Požadavek zhotovitele na změnu č. 001

Projekt: „Centrum zdraví a bezpečí, Karlovy Vary“

Název části stavby dotčené změnou
(včetně čísla SO):

SO 06 Splašková kanalizace

CZB SO 07 DEŠŤOVÁ KAN
ZMĚNA č. 002

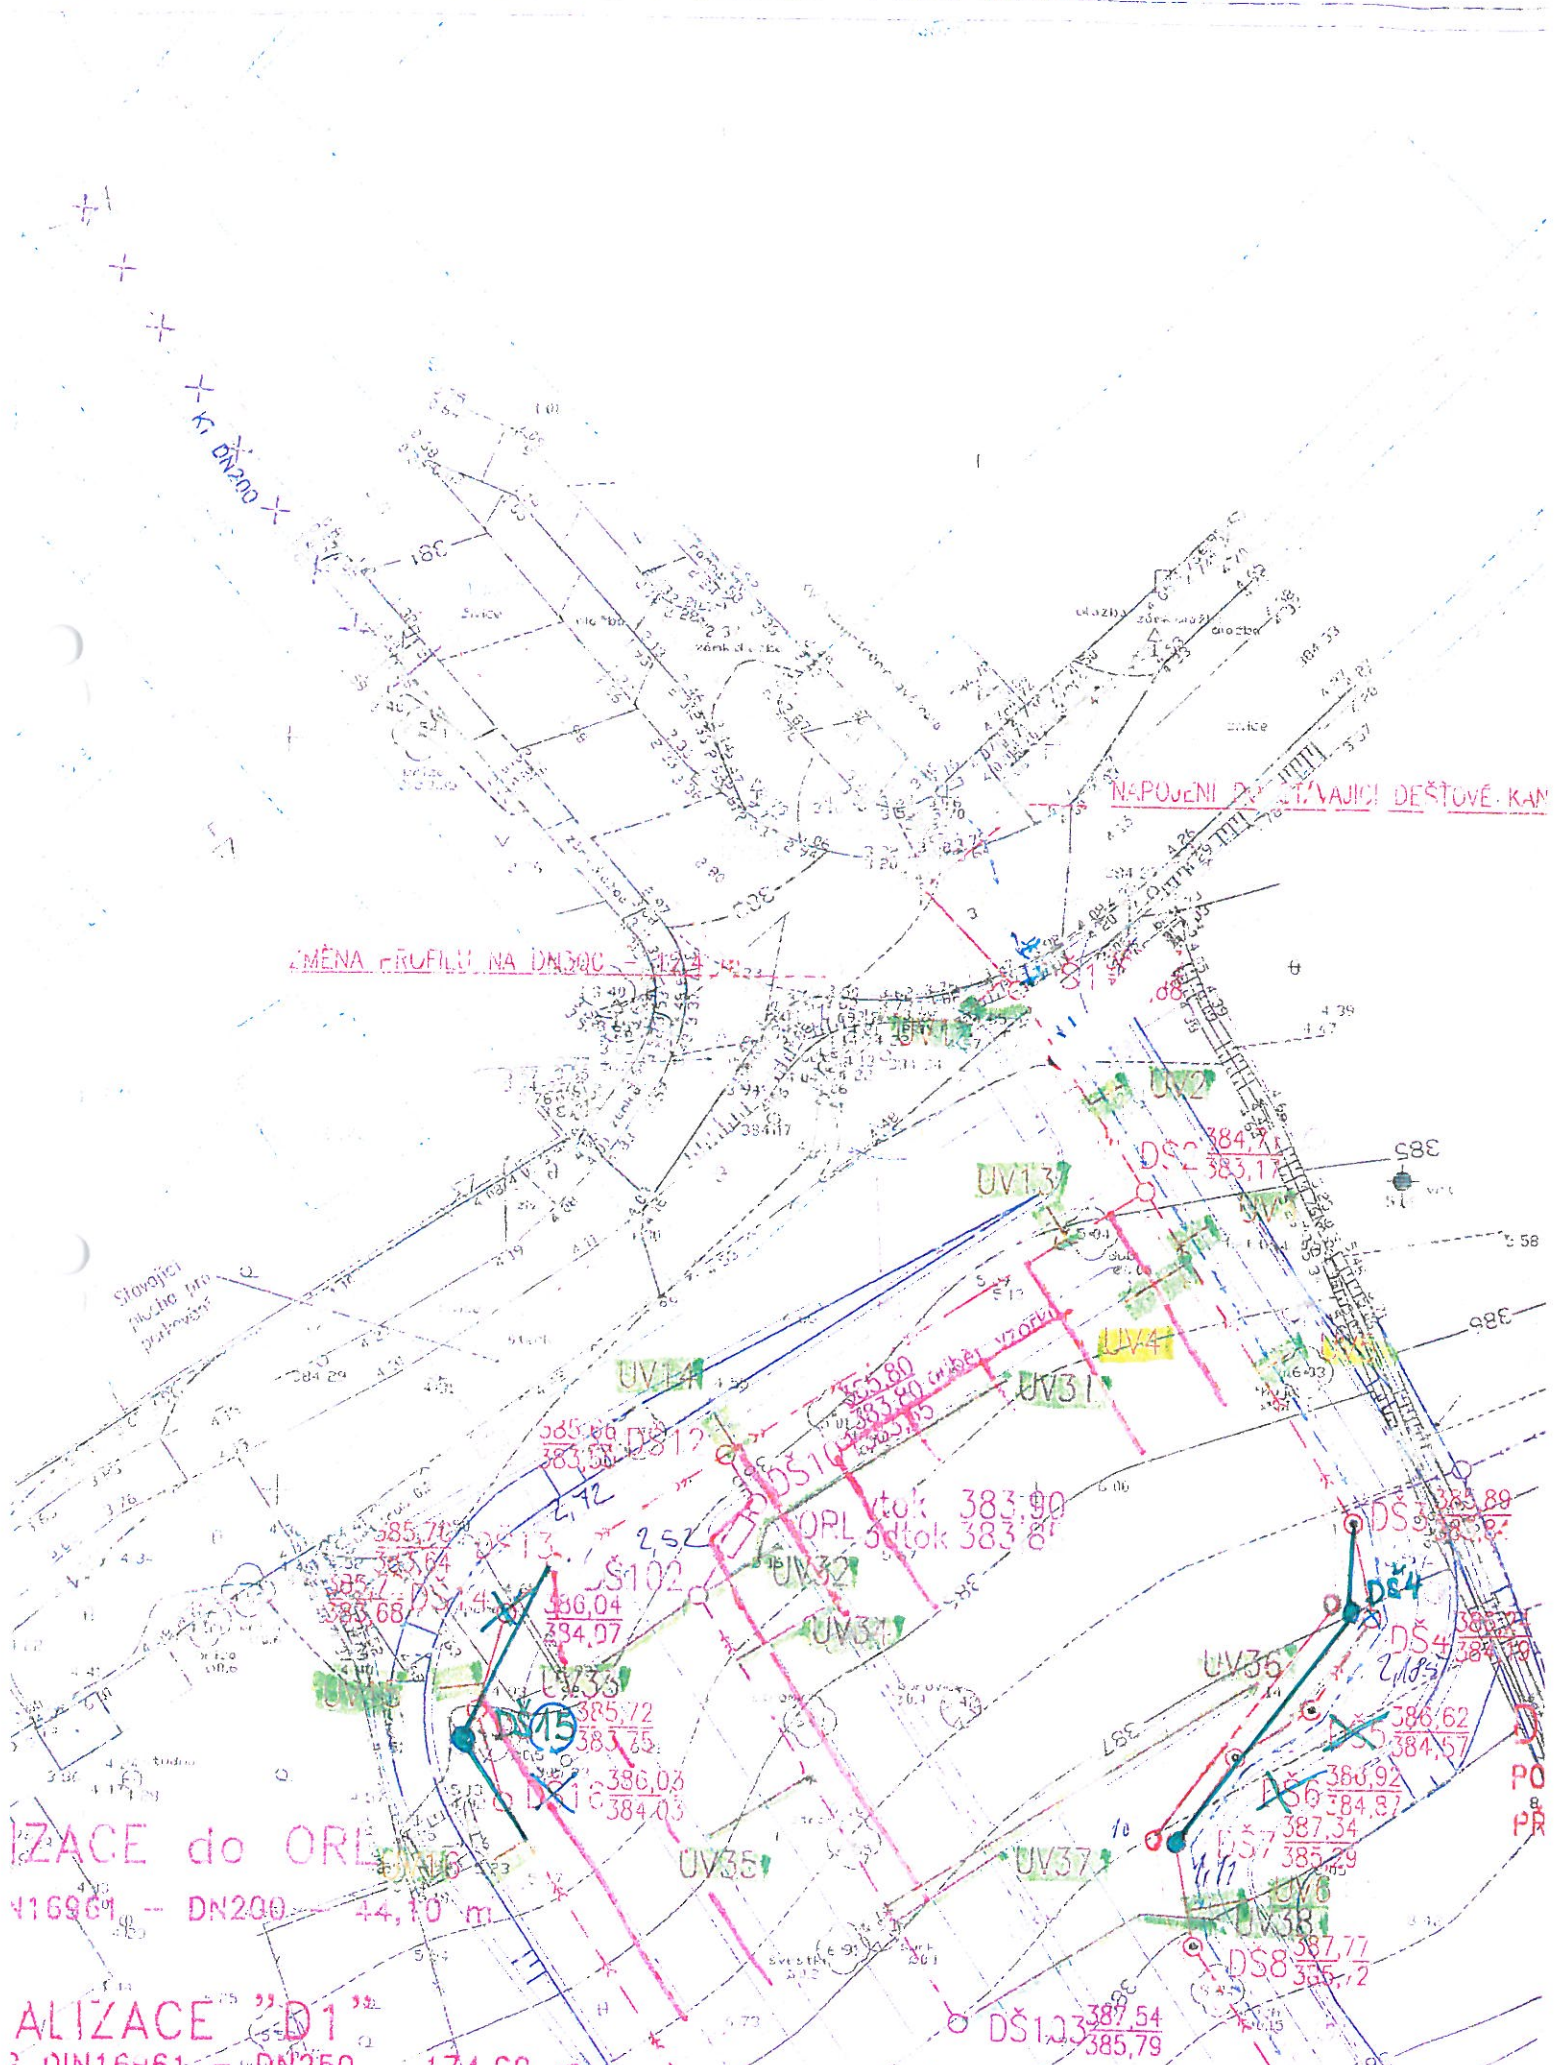
DEŠŤOVÁ KANALIZACE - v projektové dokumentaci dešťové kanalizace jsou vyprojektovány mj. revizní šachty dešťové kanalizace (DŠ) č. 5, č. 6, č. 14 a č. 16, viz příložená situace a popis u ZL1.

DEŠŤOVÁ KANALIZACE - nebudou realizovány DŠ č. 5, DŠ č. 6, DŠ č. 14 a DŠ č. 16, dojde k částečnému napřímení trasy dešťové kanalizace, viz změna č.1. Místo DŠ č. 5 a DŠ č. 6 a DŠ č. 14 a DŠ č. 16 je nutno doplnit kanalizační potrubí, doplnění kanalizačního potrubí je řešeno v této změně (č. 2).

CZB SOOG SPLAŠKOVÁ K. ZMĚNA Č. 003

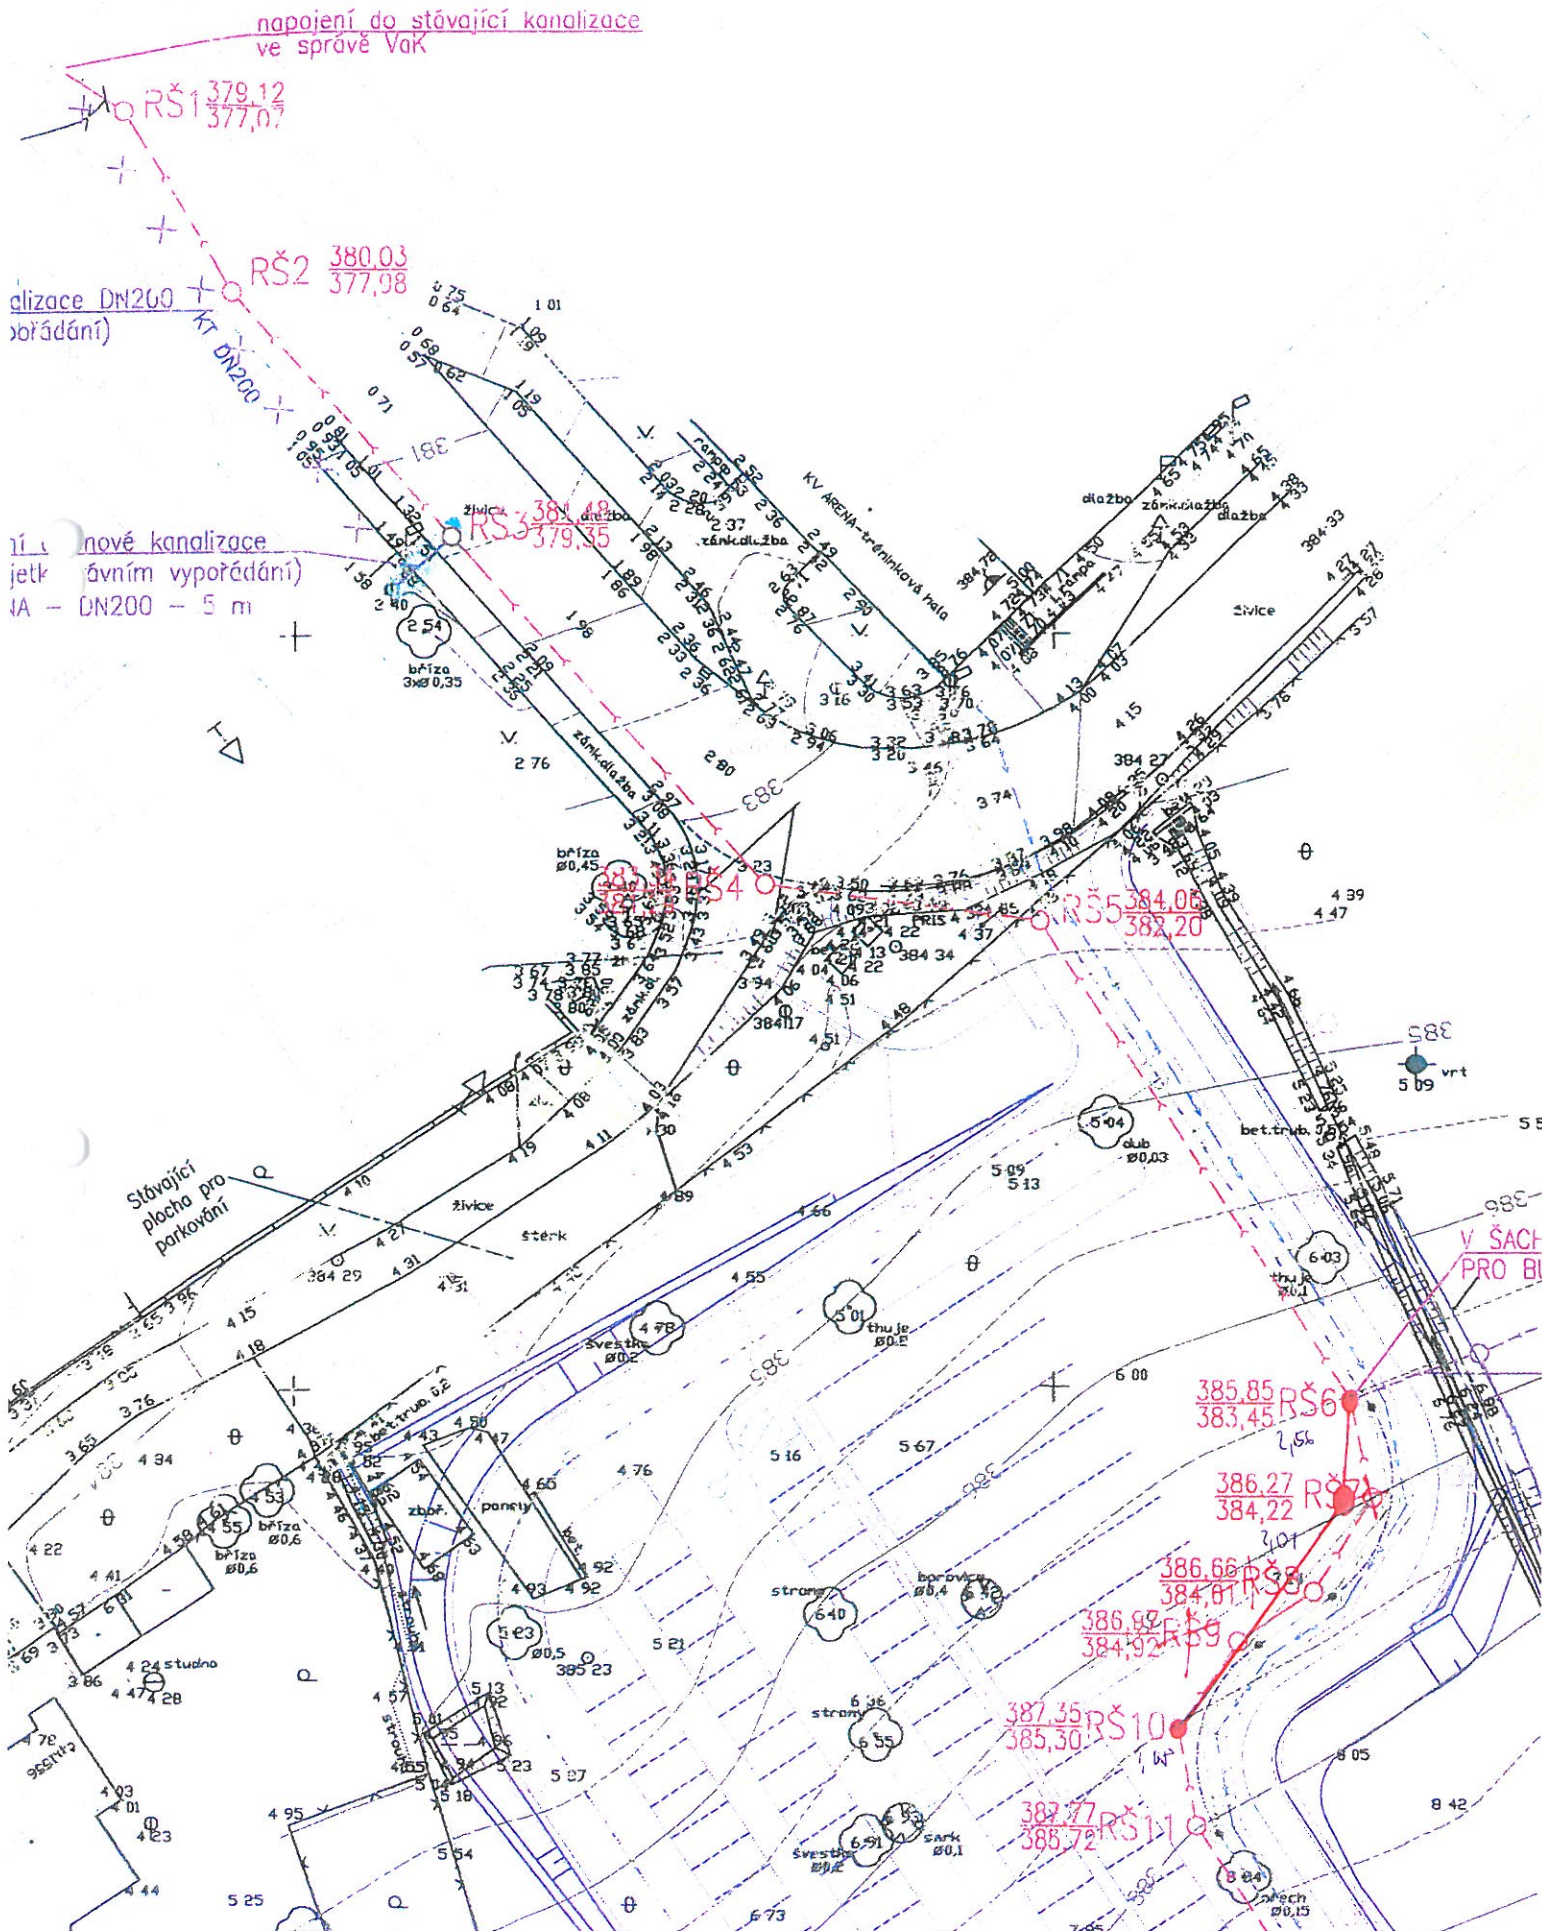
V projektové dokumentaci bylo uvažováno se zpětným zásypem vykopaného materiálu ve 100% množství.

Vykopaný materiál v množství 100% (odvezeno na skládku) v úseku splaškové kanalizace od napojení do stávající kanalizace ve správě VaK u Západní ulice (od stávající revizní šachty - RŠ) přes RŠ1 až po RŠ2 byl v množství 50% nahrazen nakupovaným materiálem (50% nakupovaný materiál + 50% zemina z jiné části stavby).

K nahrazení stávajícího materiálu (zeminy) došlo na základě laboratorních zkoušek (Posouzení vzorku, Zpráva č. 866/2014) a následného zápisu ve stavebním deníku (SD č.1, list 351362) ze strany geologa investora. Podle výsledků laboratorních zkoušek se jedná o jíl písčité F4 CS (dle ČSN 73 6133), resp. o materiál podmínečně vhodný a nebezpečně namrzavý. Tento materiál je ke zpětnému zásypu nepoužitelný.

CZB SO 07 DEŠTOVA KAN.
ZMĚNA Č. 005

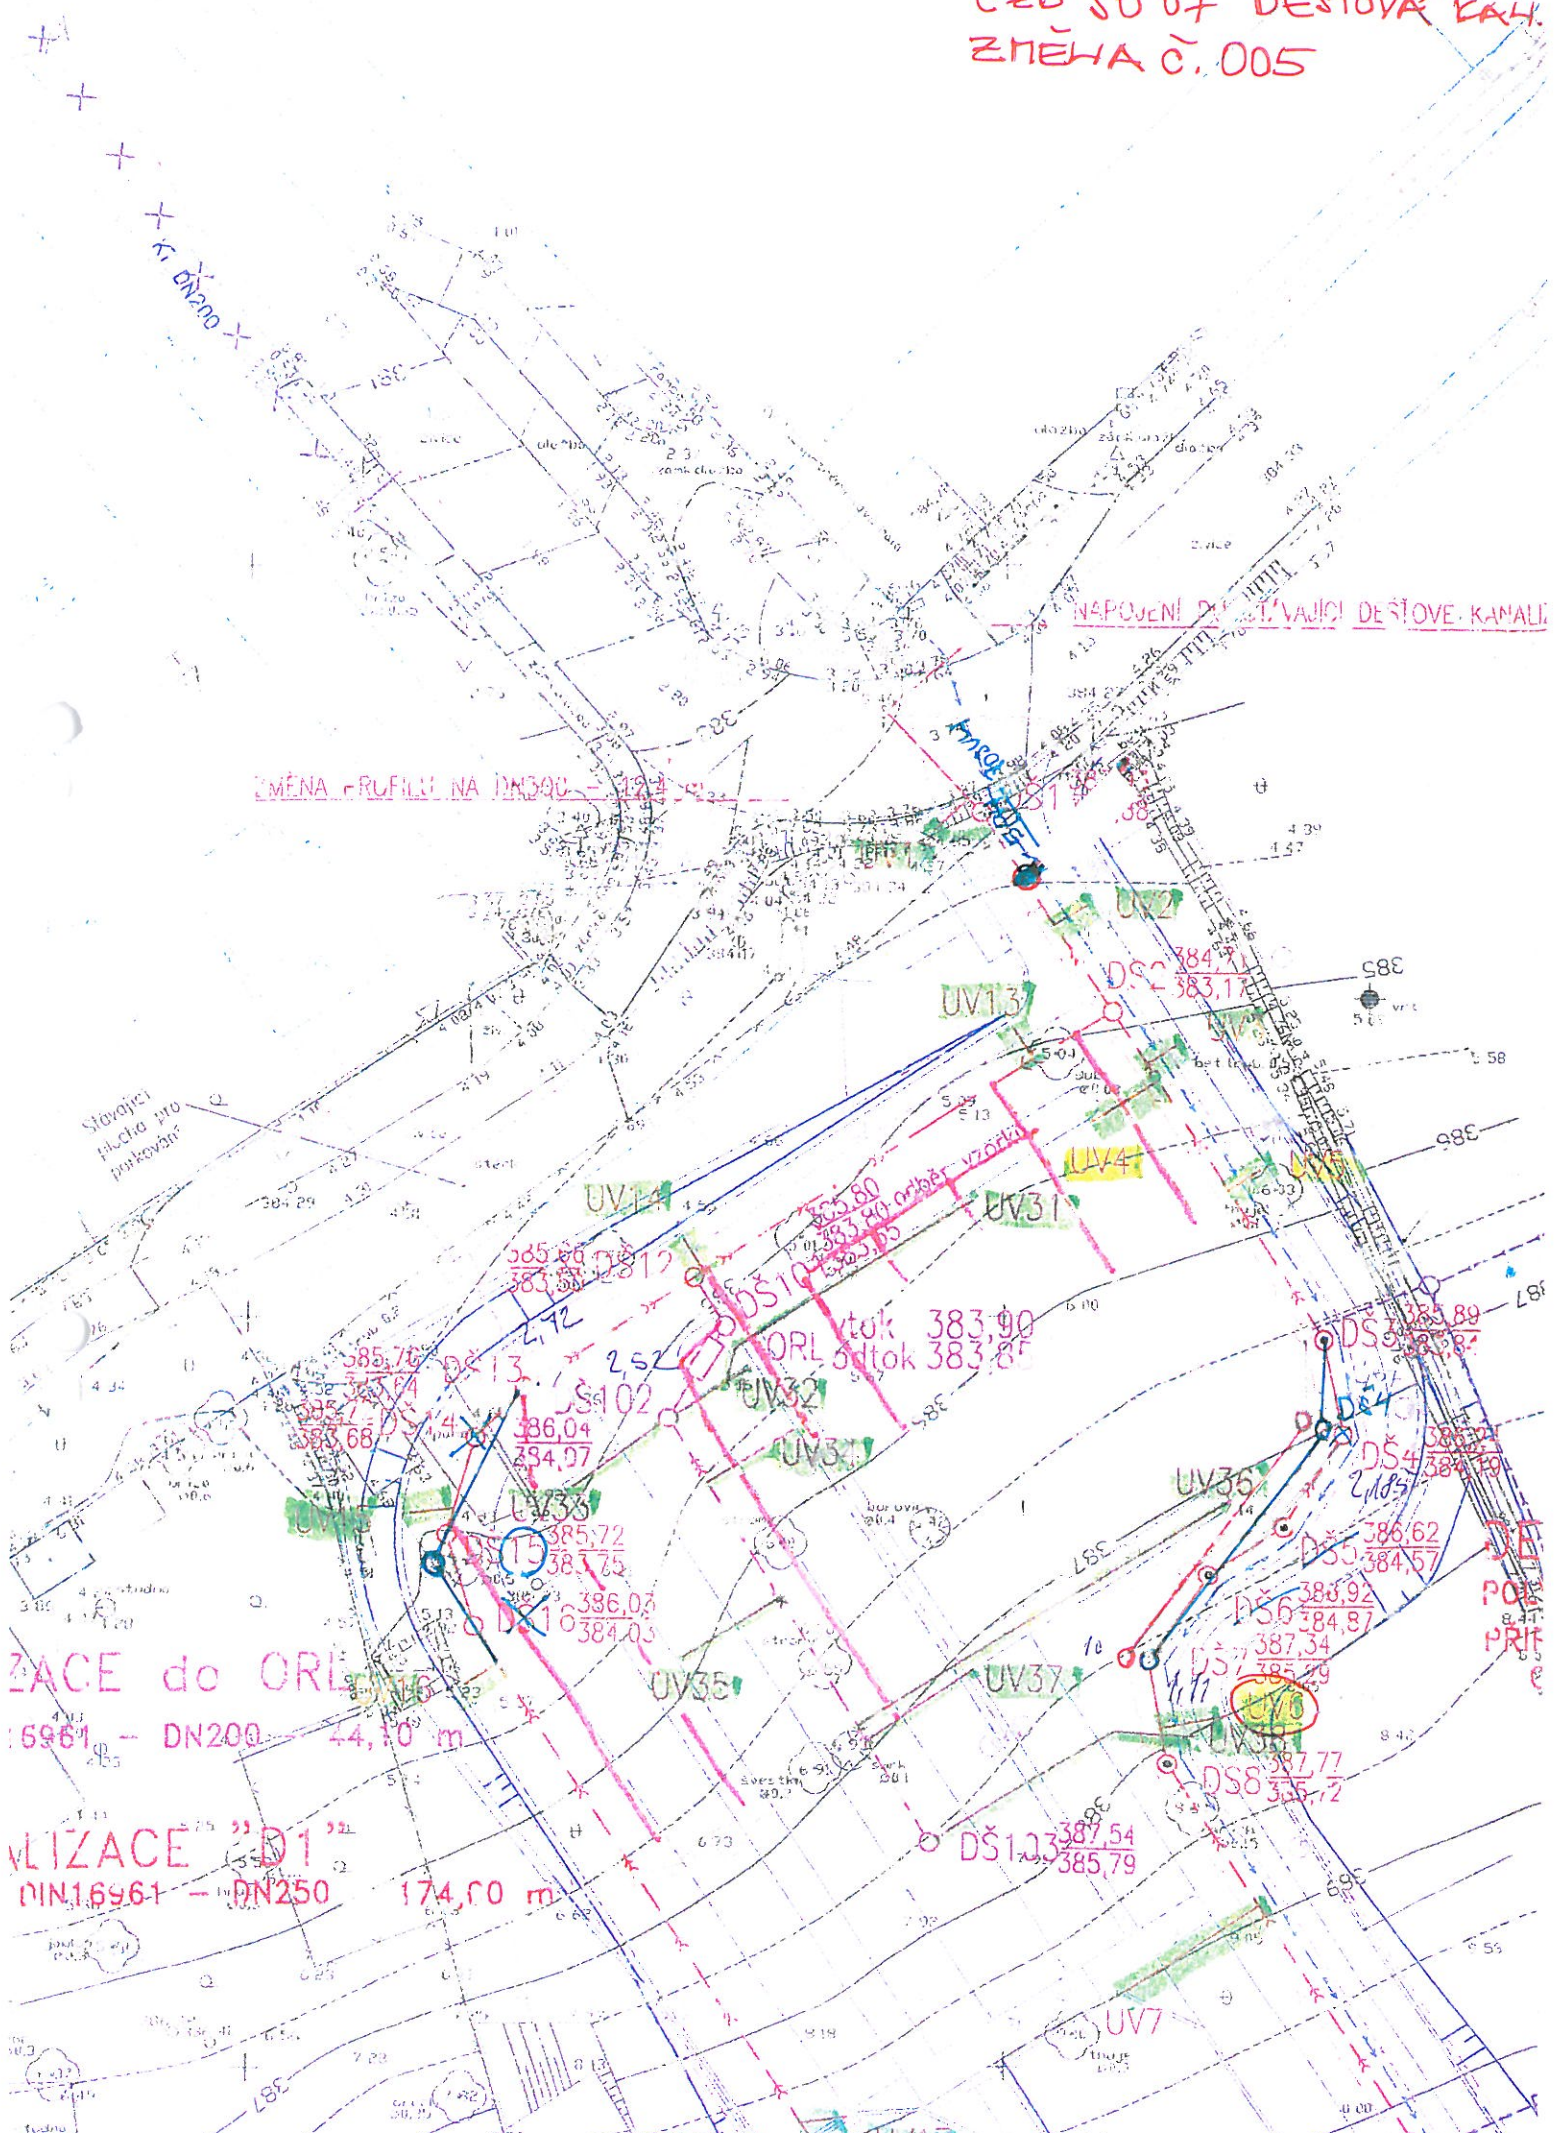
ZMĚNA PROFILU NA DN200
